令和7年度新宿御苑日本館御殿工事の入札に対する質問への回答（7月31日掲載②）

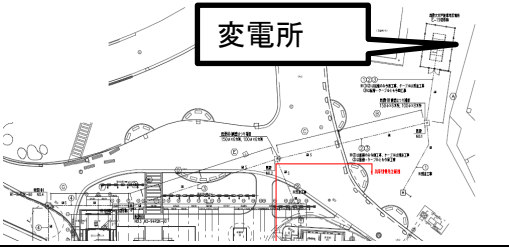
No.	図 面 番 号	質 問	回 答
73	A-50	AD-2の額入ガラスについて、建具表姿図に寸法が見当たりません。 半径300mm円形とし、中間の幅を100mmと考えて宜しいでしょうか。	半径345mm、十字棧幅60mm。
74	A-51	WRGL-8について、ガラス枠の記載が見当たりませんが、他建具に倣いガラス枠3分割と考えて宜しいでしょうか。	よい。
75	A-44	WDL-1・2について、鴨居のH寸法が姿図（H60）と姿図備考（H45）で相違しています。姿図備考を正とし、鴨居H45と考えて宜しいでしょうか。	よい。
76	A-46	WDM-14のW寸法について、姿図（W=462）と建具表（W=426）で相違しています。建具表を正としW=426と考えて宜しいでしょうか。	否。姿図（W=462）が正である。
77	A-44・46	建具表特記に「敷居に溝がある場合、敷居埋め材設置」と記載がありますが建具姿図で下枠（膳台等）の記載がある建具（腰上設置の建具）に敷居埋め材設置は不要と考えて宜しいでしょうか。	よい。
78	A-28・40	戸袋3について、建具・雨戸キプラン・平面詳細図等で建具の指示が見当たりません。建具の取付が必要な場合は建具符号等の建具仕様を御指示下さい。	後日に別途回答する。
79	A-46・57	WDM-10について、戸袋5に取付く建具ですが建具表H2130・戸袋詳細図ではH1499.5と相違しています。戸袋詳細図を正としH1499.5と考えて宜しいでしょうか。	よい。
80	A-27・28	WDS-2～4について平面詳細図に「雨戸戸当り」と記載がありますが寸法を御指示ください。	45×90、L=建具H
81	M-05	確認となりますが、パッケージ形空調調和機用ファンは建築工事対象外と考えて宜しいでしょうか。	よい。
82	M-06 A-50	ガラリ（AG-1・2）のH寸法及び開口率について、建具表（H330）と換気設備外平面図記載寸法（H350）で相違しています。建具表を正と考えて宜しいでしょうか。 建具表【正】換気設備外 ■開口率 33% 35% ■H寸法 H330 H350	よい。

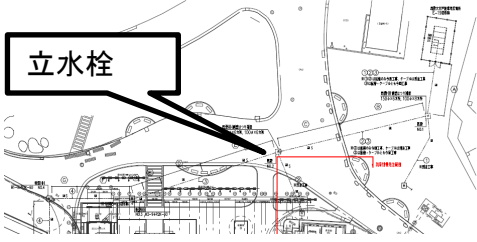
No.	図面番号	質問	回答
86	A-43	G-1について、建具表形状分類に18枚引硝子障子とありますが、姿図は17枚の図示で相違しています。姿図を正とし「17枚引硝子障子」と考えて宜しいでしょうか。	よい。
		(外構関係)	
87	A-07	木造特記仕様書(その1-7) 22舗装工事 路床 路床の材料 (22.2.2、3、5) (表22.2.1)に於いて、盛土はA種、B種のどちらも採用とされておりますが、基本はB種を採用とし、盛土が根切量を超えた分はA種を採用するものと考えて宜しいでしょうか。	よい。
88	A-12 L-01	確認となりますが、外構掘削開始レベルはA-12 現況図の既存建物解体後GL≒平均32.10及び建物周りはL-01 現況平面図に記載されているものと考えて宜しいでしょうか。	よい。
89	L-03	外構舗装計画高さはL-03 園路広場施設配置平面図に記載されている○に囲まれた下図の赤枠で示したものと考えて宜しいでしょうか。 また、その他の○に囲まれた記載のない舗装範囲は現況図に記載されたものに倣うと考えて宜しいでしょうか。 異なる場合は外構舗装計画高さのわかる図面を御示下さい。	よい。
90	L-03	園路広場施設配置平面図に於いて、敷地北側に同じ範囲内で記載数量が相違しているものが御座います。 下図の赤枠で示した「砂利舗装-1 160.5m ² 」及び「砂利舗装-1 594.4m ² 」が示す範囲を御指示下さい。	砂利舗装-1 160.5m ² は誤りである。砂利舗装-1 594.4m ² を正とし、図示する範囲である。
91	L-10 M-19 M-20	M-19屋外配管図に於いて、新設舗装詳細図として脱色アスファルト舗装詳細図(非透水性)が記載されておりますが、L-10 詳細図-2に記載されている脱色アスファルト舗装の断面図(透水性)と相違しており舗装範囲も記載されていません。 断面はL-10 詳細図-2(透水性)に倣うものと考えて宜しいでしょうか。 異なる場合は、M-19で記載されている脱色アスファルト舗装(非透水性)の範囲と断面詳細を御指示下さい。	よい。
